福島第二原子力発電所第3号機新検査制度に基づく定期検査間隔の延長に係る確認事項について

目次

HE発生件数と発生率の推移

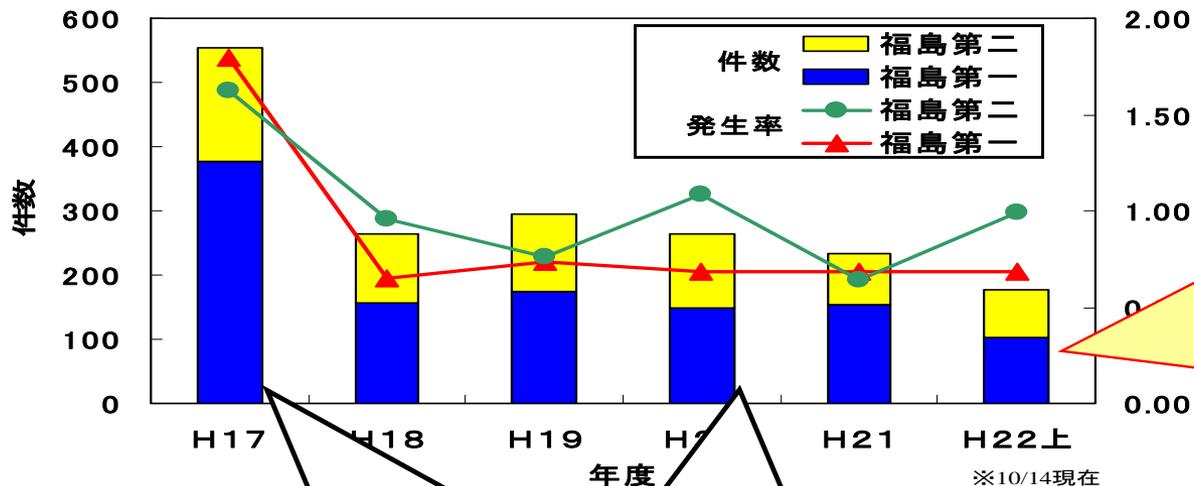
保守不良の低減等を図るため、現場の環境改善、状態基準保全に必要な高い技術力を持つ技術者の育成・確保等、保全作業品質の維持・向上について、これまで具体的にどのように取り組み、その結果どのような成果があったのか。

HEの発生件数は下げ止まりの傾向。一方で、基本動作に関するHEが連続して発生。

①HE低減に向けて本店・発電所一体となった活動実施
挨拶・一声かけ運動、3wayコミュニケーション、TBM/KY、指差呼称/復唱キャンペーン等

②「安全処置実施の間違い」「施工不良」低減に向けた取り組み実施
管理者による行動観察の実施、工事施工要領書ポイント確認等

福島第二3号機 16回定期検査 確認結果

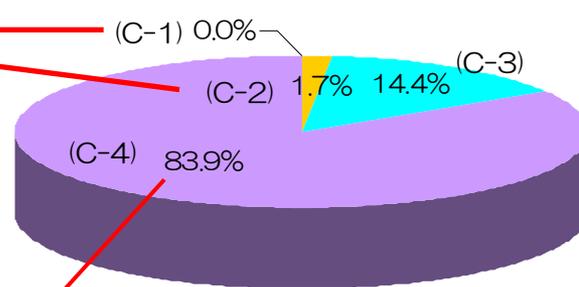
各プラントの機器毎の状態や特性に応じた検査を実施するため、点検手入れ前状態データの収集・機器の状態評価、評価結果の点検への反映等について、これまで具体的にどのように取り組み、その結果どのような成果があったのか。

点検手入れ前状態データの収集・機器の状態評価、評価結果の点検への反映等の取り組みについて、平成17年より、分解点検時における機器の点検手入れ前状態データ（機器の傷み具合のデータ）の収集を開始しており、現在のところ、定検検査1回あたり約3,000機器について点検手入れ前状態データを採取している。

弁体の例	状態(コード)	保全計画の改善
	(C-1) 機器の故障あり	点検内容の見直し、取替・ 点検間隔の短縮等を検討 さらに、必要に応じて、構 造や材質の変更等の再発防 止対策も実施
	(C-2) 想定した劣化状態より悪い (計画外の取替・手入れが必 要な状態)	
	(C-3) 想定した通りの劣化状態	現状の保全方法を継続
	(C-4) 想定した劣化状態より良い (継続使用可能な状態)	点検間隔の延長等を検討

点検手入れ前状態データにより保全計画の継続的改善を進めることで安全性・信頼性の向上に努める。

■福島第二3号機で確認された事象

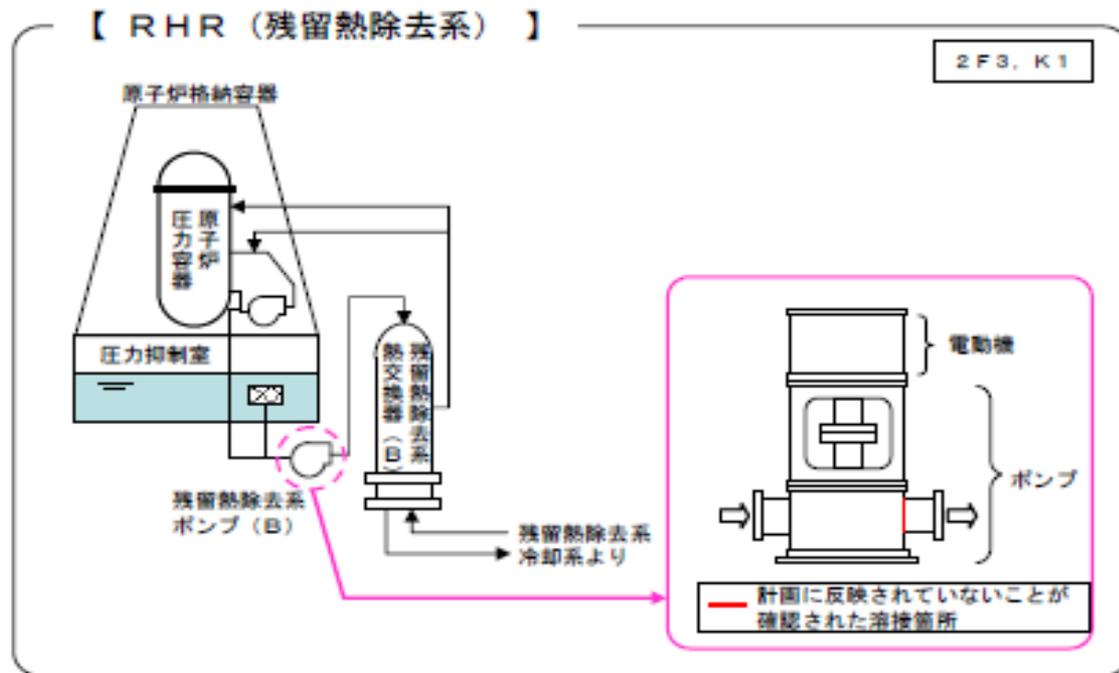
平成22年11月に国から指示があった「供用期間中検査の適切な実施について（指示）」に基づき同12月に国に報告した内容を踏まえ、ポンプの溶接線の検査計画の不備に係る再発防止について、これまで具体的にどのように取り組んできたのか。

- 3号機の残留熱除去系ポンプのケーシング溶接継手1箇所について、I S Iの計画に反映されていないことを確認した。
- 原因調査の結果、設備図書の調査不足により、プラントメーカーがI S I計画の素案を策定する際に、当該溶接線を図面から見逃したことに加え、当社が溶接線位置図を保有していなかったことから、成果物に対し、チェックすることができなかったことが原因と推定した。

※同一構造のポンプが3台設置されており、各ポンプとも、当該溶接線がI S Iの計画に反映されていない

- 当社他プラントも含めた調査の結果、供用期間中検査計画に反映されなかった問題点を以下のように整理されたことから、再発防止対策を定め取り組んでいる。

問題点	現状の管理プロセスと問題点	対策
関係者間の認識合わせの不足	規格の改訂があった際、I S I連絡会を適宜開催し、規格改訂時の反映事項、課題、気づき事項等を関係者（本店、各発電所、プラントメーカ、委託先）間で情報共有している。	規格の改訂があった際、I S I連絡会において改訂内容の確認、検査項目の追加・変更箇所の確認等の具体的な対応の方向性を確認・共有の上、各プラントのI S I計画へ反映する。（H22年12月にI S I連絡会を実施済みであり、今後、プラント毎に定期検査に合わせてI S I計画に反映する）
プラント間横並びの不足	各プラントにおける運用状況の把握及び反映事項の進捗管理が十分ではなかったものの、I S I連絡会で、規格改訂に伴う反映事項等があった場合、プラント間の横並びを確認している。	I S I連絡会にて抽出された改訂すべき箇所が、確実に各プラントのI S I計画に反映されるように、計画反映の予定・実績をリスト化し、進捗管理する。（H22年12月にI S I連絡会を実施した。現在、予定・実績リストを作成中）
設備図書の調査不足	新たに検査対象箇所が追加となる場合、最新の設備図書からI S I計画への反映の有無を、委託を含め確認している。当社は委託成果物でエビデンスを要求しておらず、委託成果物に間違いがあった場合、反映漏れの可能性がある。	新たに検査対象箇所が追加となる場合は、工事発注段階で溶接線の位置がわかる図面を要求することを明確化するとともに、I S I管理業務委託の委託成果物でエビデンスを受領することとし、多重チェックをより確実なものとする。（対象が追加となった場合は、ルールに従い本対策を実施する）

定期検査間隔を適正化した場合の余剰反応度特性(例)

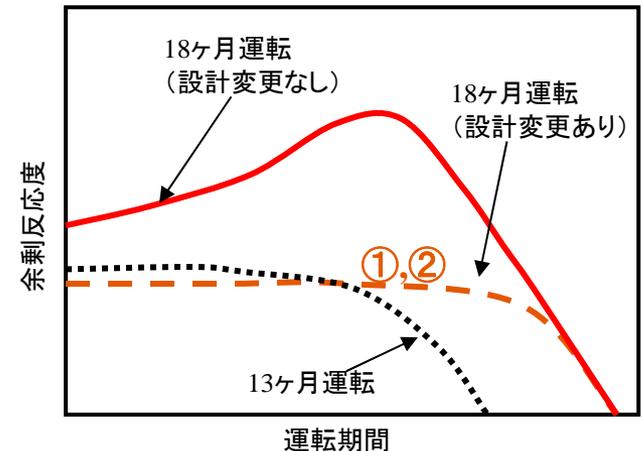
定期検査間隔の延長が燃料設計・燃料配置、新燃料取替本数等の炉心管理にどのような影響を及ぼすと評価し、今後その影響についてどのように対応していくのか。

■定期検査間隔の延長による必要エネルギーの増大に見合ったウラン量を確保するために、新燃料取替体数を増加させることとしている。一方、年間のウラン使用量は、新燃料取替体数の増加と運転期間の延長が相殺するため、大幅に増加することはない。新燃料取替体数増加による炉心特性への主な影響としては余剰反応度の増加があり、運転に際してはこれを補償するために制御棒操作頻度の増加が必要となる。

■福島第二3号機においては、上記の通り燃料設計の変更は行わないが、今後は運転時の制御棒操作頻度の低減や新燃料取替体数の低減を勘案しながら、プラントタイプや運転期間に応じて次頁に示す燃料設計の変更も検討していく。

① ガドリニア設計の変更

ガドリニア濃度、ガドリニア燃料棒本数を変更することにより余剰反応度の増加を抑制する。これにより、反応度補償のための制御棒操作頻度を現在と同程度とすることができる。

② ウラン濃縮度の変更

ウラン濃縮度を増加させることにより新燃料取替体数を低減する。合わせてガドリニア設計の最適化により余剰反応度の増加を抑制する。

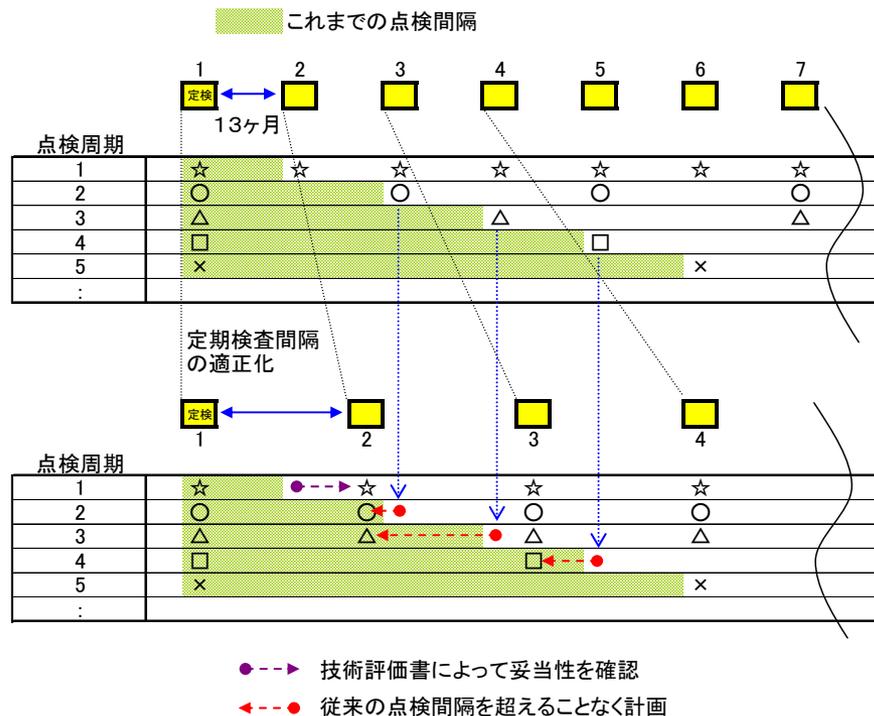
定期検査間隔の延長が重要機器及びそれ以外の機器の経年劣化状況にどのような影響を及ぼすと評価し、今後その影響についてどのように対応していくのか。

具体的には、定期検査間隔の適正化により、従来の定期検査間隔（13ヶ月間）の都度、点検をしている機器については、詳細な技術評価を行って設備の健全性について問題ないことを確認し、定期検査間隔の適正化ののちも点検手入れ前状態データを確認し、評価結果が妥当であることを継続的に確認していくこととしている。

複数サイクル毎に実施している点検は、従来の点検間隔を超えることなく点検を実施することになる。
